N/Réf. : FRT20001_707_SUIVI **FOREST. Abbaye de Forest (arch. L. -B. DEWEZ)**
Gest. : AA (= abbaye classée comme *monument* et comme *site* / rue des
V/Réf. : **Abbesses en ZP)**
Corr: Anne Totelin **SUIVI PERMIS UNIQUE : traitement du pignon qui sera**
NOVA : **découvert suite à la démolition de la maison sise place Saint-Denis**
 6-7.
 Demande de BUP – DPC par mail du 05/05/2023

Avis de la CRMS

Relevé du pignon (côté intérieur), reprenant les baies dont on a retrouvé les encadrements : extrait de la demande de la DPC

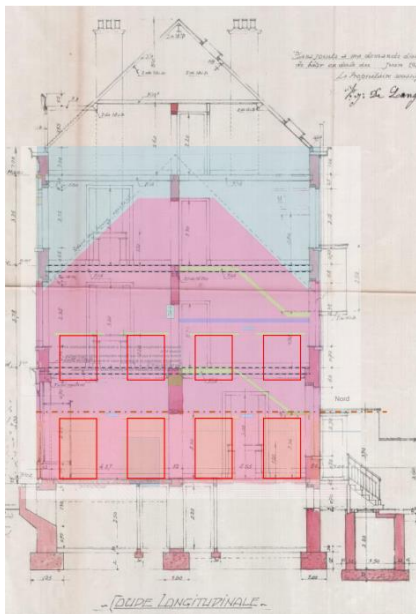
Le chantier de démolition a débuté il y a un mois. Les archéologues ont effectué, par l'intérieur, les relevés du pignon qui sera découvert suite à la démolition, à réaliser) de la maison sise au nr sise place Saint-Denis 6-7. Ils ont mis à jour – comme prévu – les traces des baies de l'ancienne façade latérale du pavillon Est, conçu par L.-B. Dewez.

Mais il s'avèrerait impossible de laisser, côté extérieur, les traces archéologiques visibles (couvertes d'un badigeon) comme prévu dans le permis 07/PFU/1723705, compte tenu des contraintes liées à la stabilisation du mur qui imposerait des poutrelles permanentes d'étaisonnement, d'épaisseur de 25 à 30 cm).

En l'absence d'étude de stabilité fine (qui considère aussi que le pignon était stable en 1891 et qu'il n'y avait - à cette époque- pas de maison mitoyenne) et documentée (relevé, épaisseur et composition des murs sur tous les niveaux, note de stabilité, analyses de différentes solutions ...), il est prématuré de conclure que seule une solution d'étalement avec des éléments en acier d'une telle épaisseur, et particulièrement peu esthétique, est la seule possibilité. La CRMS demande de poursuivre les études à la recherche d'une solution plus respectueuse du bâti, et soucieuse de laisser perceptible les vestiges archéologiques.
